감 사 위 원 회

시정요구 및 통보

제 목 산책로(데크로드) 기초 구조물 시공 및 정산 부적정

관 계 기 관 도봉구, 종로구

[그림 2] 데크로드 기초부 설계도면 및 시공 현황

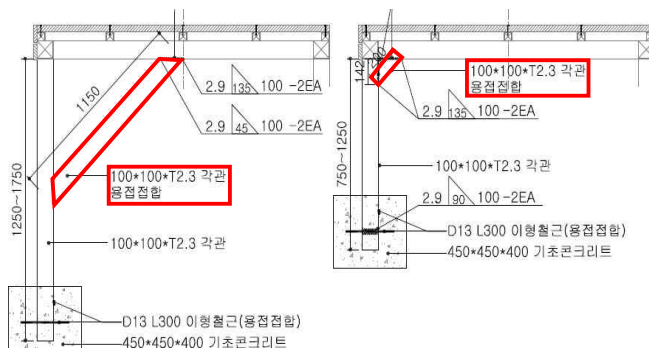
특히 시공자는 산비탈에 설치된 데크로드의 하중을 지지하고 토사 유실시에도 데크로드의 구조적 안전을 확보하기 위해 설치하는 기둥 및 기초 개수를 임의로 126개 미달된 187개(313개→187개)로 설치하였고, 아래 [그림 2] 와 같이 데크로드 3개소의 바닥판과 기둥을 지탱하기 위해 용접접합 설치하는 구조용각관(가로 10cm×세로 10cm, 두께 0.23cm) 167개(휴게데크C 제외)를 전혀 설치하지 않았다.

▲ 구조용각관 미설치

‘2016년 근교산 등산로 정비공사’와 관련하여 산비탈에 설치된 시설물(테크로드, 휴게테크)의 시공 현황에 대해 안전성 검토를 실시한 후 그 결과에 따라 보완시공 등 조치하시기 바라며, 관련자에게는 주의를 촉구(다른 기관으로 옮긴 관련자에 대하여는 현 소속 기관장에게 주의를 촉구하도록 통보) 하시기 바랍니다. (시정)

[그림 3] 기초 구조물 설계도면 및 시공 현황

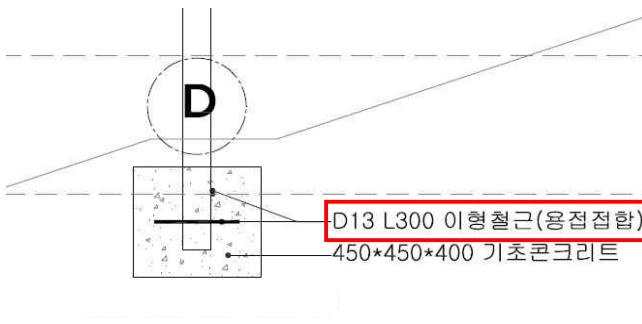
뿐만 아니라 기초 구조물은 아래 [그림 3] 과 같이 설계도면의 가로 45cm×세로 45cm×깊이 40cm가 아닌 가로 40cm×세로 40cm×깊이 10~13cm로 임의변경 설치하였으며, 기초콘크리트 시공깊이 부족으로 기둥(구조용각관)과 콘크리트 구조물을 고정하기 위해 설치하는 이형철근(D13, 길이 30cm)도 전혀 설치하지 않았다.

▲ 기초콘크리트 깊이 부족(H=10~13cm)
